对策验证报告

项目代码	ZY2205	项目类别	轻卡减震座椅	编制/日期	孙国 2023.12.15
总成名称	轻卡悬浮阀总成	总成件号	BPC0010161	审核/日期	
零部件名称	阀体外壳	零部件件号	BPC0010158	批准/日期	孙国 2023.12.15

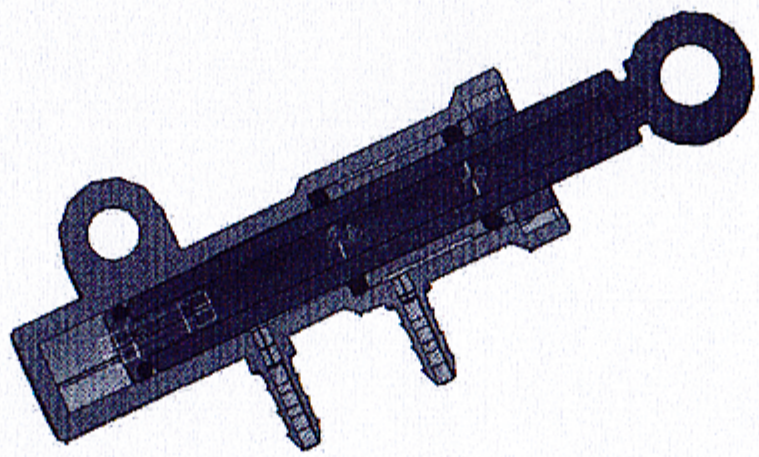
永久对策
阀体外壳下端内孔由六棱圆柱面改为圆柱面，阀杆尾部增加一带密封圈接头，气源压力对阀杆不产生轴向作用力
